S7 DROGA EKSPRESOWA KRAKÓW – MYŚLENICE

**UWAGI DO STEŚ
BRAK MOŻLIWOŚCI PORÓWNIANIA
WARIANTÓW**

Podkategorie transportowo-ruchowe dla dodatkowych wariantów D, E, F:

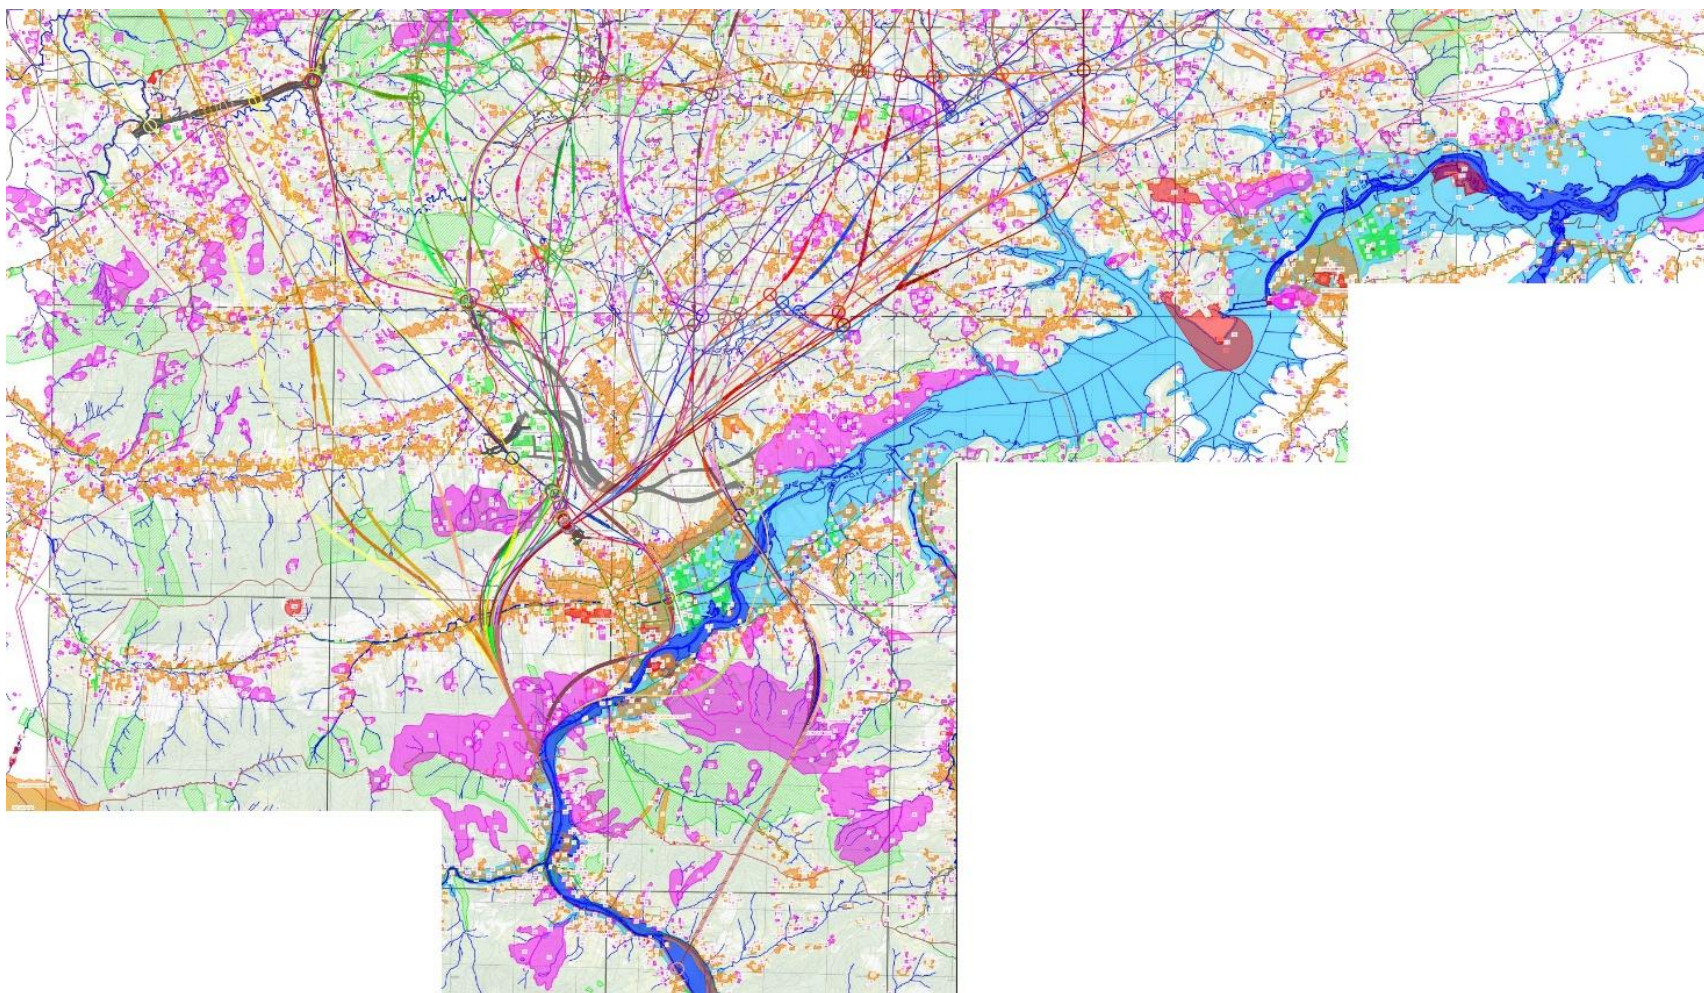
W ww. opracowaniach przedstawiono wyłącznie analizy związane z odcinkami pierwszymi dla czterech, a następnie dla trzech wariantów nazwanych D, E, F. Już analizy dla tych odcinków nie dają możliwości porównania ich z analogicznymi odcinkami w innych opracowaniach, bowiem wielokryterialna analiza porównawcza dla wariantów D, E, F nie uwzględnia wszystkich podkategorii analizowanych dla innych wariantów.

Jaki jest sens przygotowania analizy wyłącznie dla pierwszych odcinków wariantów drogi, na dodatek na innych podkategoriach niż dla pozostałych wariantów? To bardzo nieprofesjonalne podejście wykonawcy do powierzonego mu zadania.

Dalsze odcinki dla dodatkowych wariantów D, E, F:

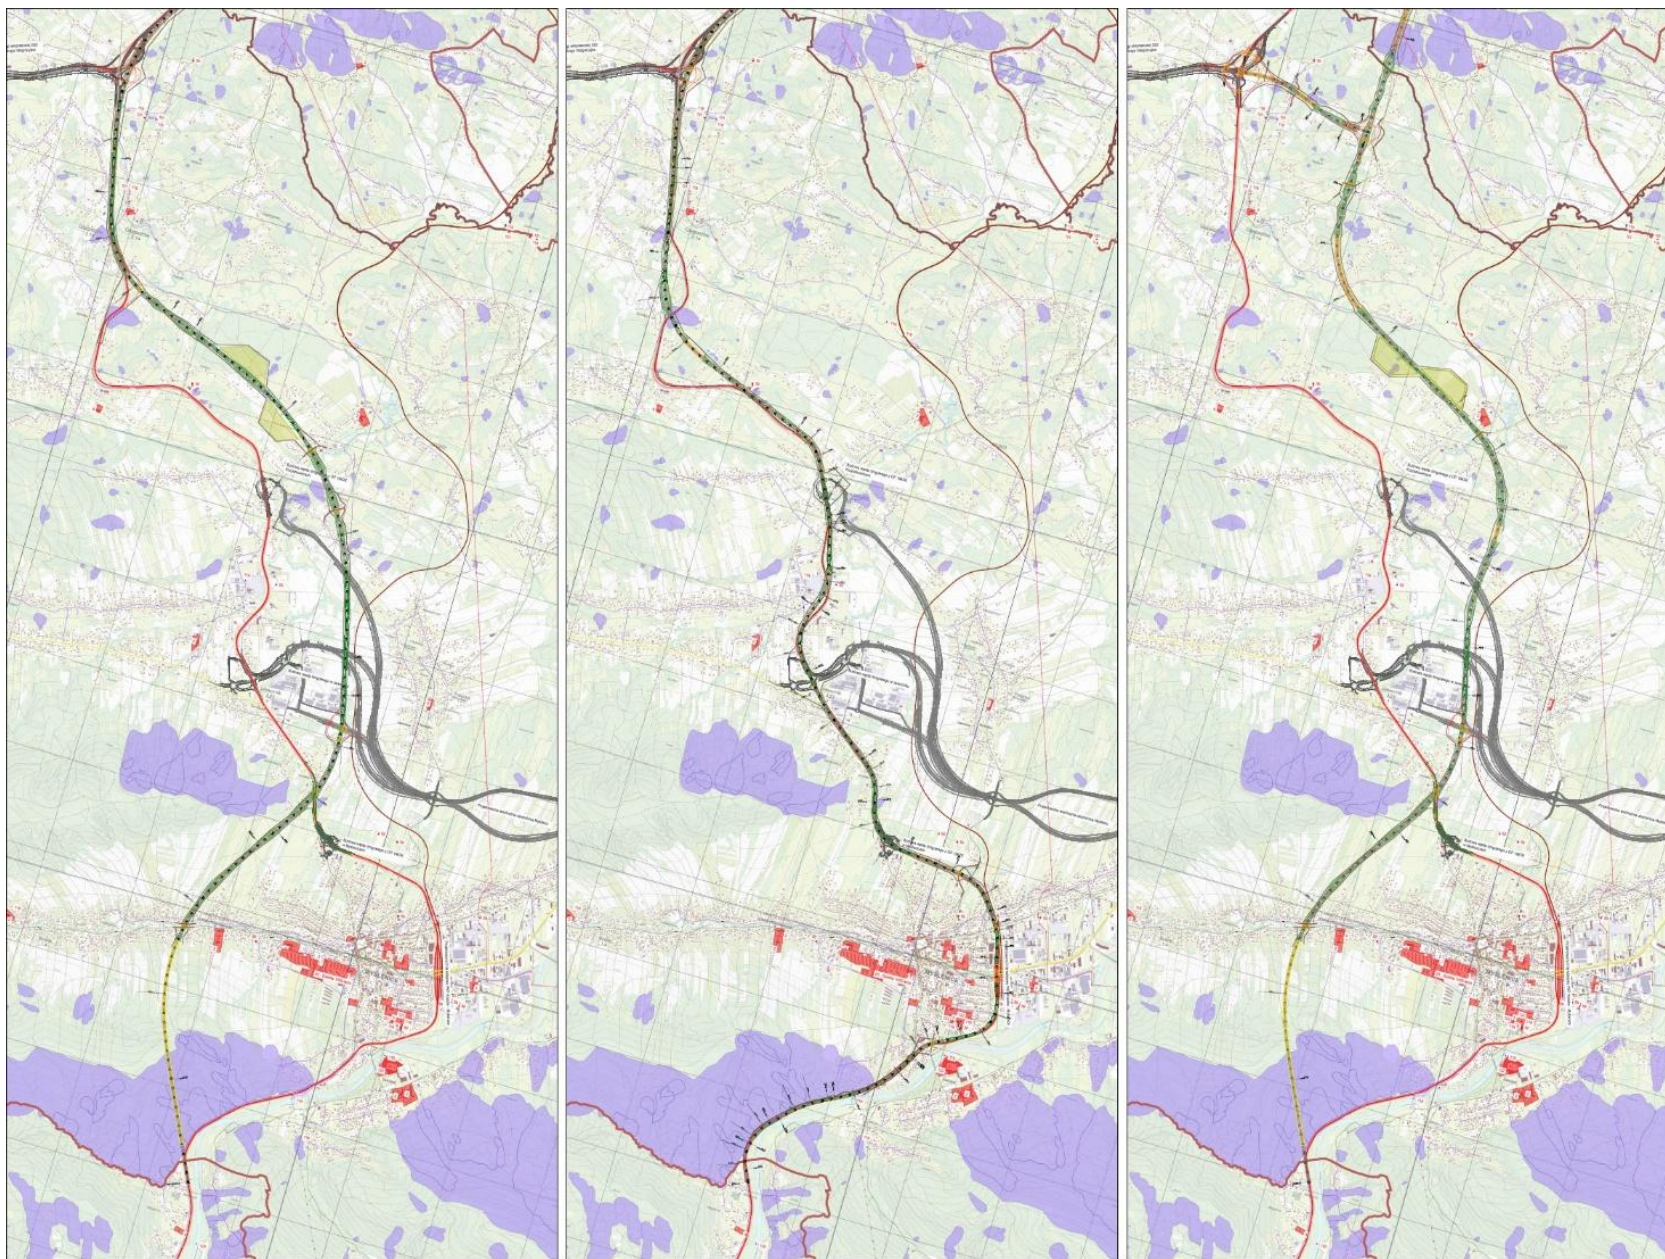
Zgodnie z dodatkowym zamówieniem GDDKiA (pismo OKR.I-1.4110.53.17.2025.MŚ z dnia 9.07.2025) dalsze odcinki 2 i 3 wariantów D, E, F (odcinki węzeł Głogoczków – węzeł Myślenice oraz odcinki przez Myślenice) miały stanowić odcinki przeanalizowane we wcześniej opracowanych wariantach, oraz rozwiązanie po istniejącej trasie DK7.

Założenie to nie zostało zrealizowane. Dalsze odcinki wariantów D, E, F mają odmienny przebieg niż w innych wariantach, oraz inny niż w analizowanej trasie przebudowy DK7. Dla tych nowych przebiegów brak jest jakichkolwiek informacji i danych.

Poniżej rysunek z porównaniem dalszych odcinków wcześniejszych wariantów oraz dodatkowych wariantów D, E, F.
